## **Rapport d'expertise**

Flexible arrivée 2 CIP cuve 2 N° 5797

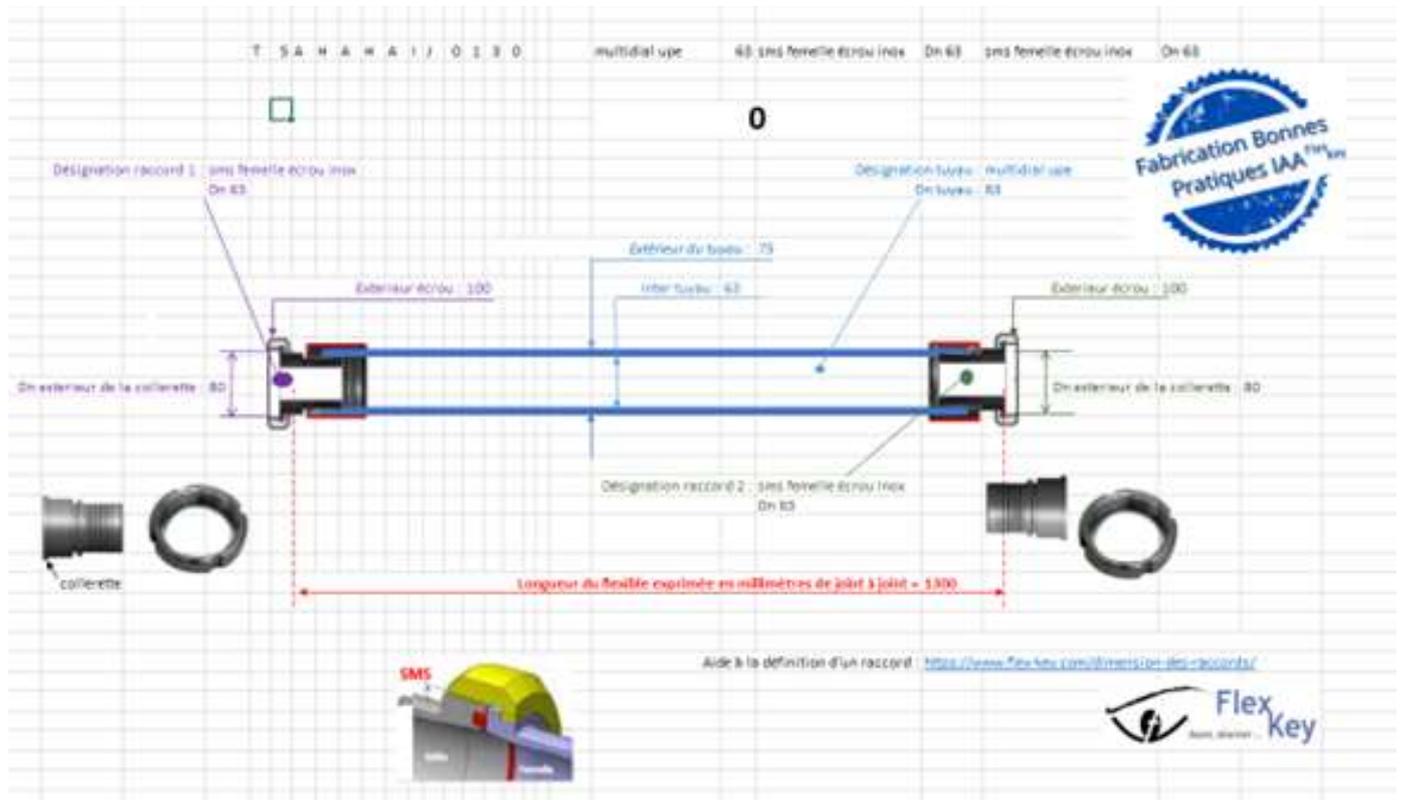
L'analyse visuelle du tuyau ne fait apparaître à ce jour aucun symptôme d'usure .

Néanmoins, comme les conditions de lavage sont légèrement supérieures aux conditions acceptables par le tuyau nous proposons de réaliser le prochain flexible en multial upe 63 selon le plan suivant T5AHAIJ 0130
